**Projet intitulé « Crédit Agricole Sud Rhône Alpes – siège social et bâtiment locatif - Projet d'exploitation des eaux souterraines à des fins géothermiques »
sur la commune de Grenoble (38)**

Avis de l'Autorité environnementale

**Avis de l'autorité environnementale sur la demande d'autorisation
d'ouverture de travaux miniers d'exploitation
d'un gîte géothermique basse température
sur la commune de Grenoble
Département de l'Isère
présentée par les SCI SRA Belledonne et SRA Vercors**

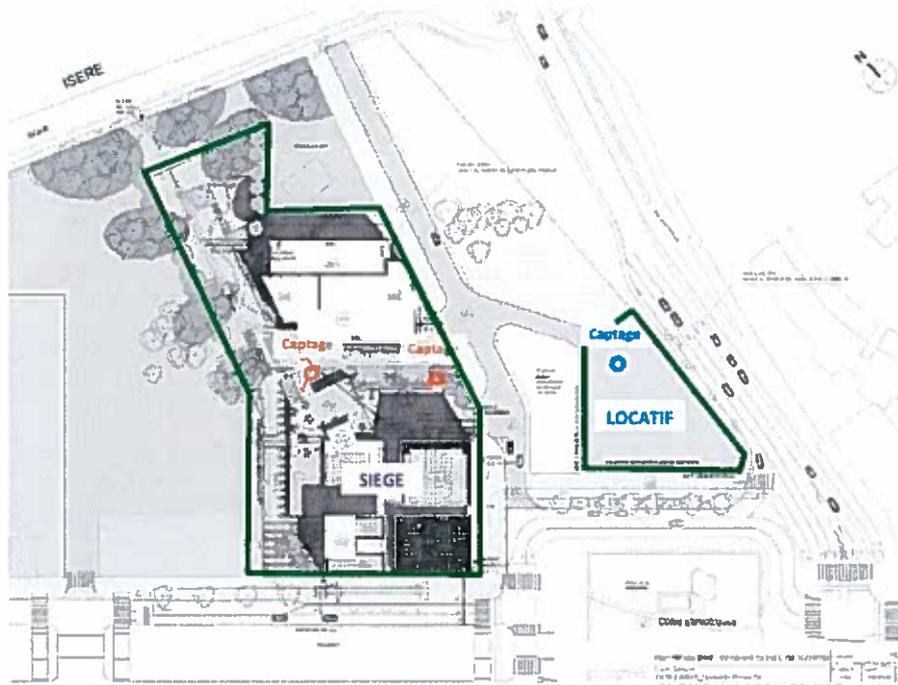
Les puits de captage d'une profondeur de 13 m chacun, seront localisés sur la parcelle 83 de la section AC (2 puits de captage du siège social) et sur la parcelle 223 de la section AD du cadastre pour le puits du bâtiment locatif, selon le plan ci-après.
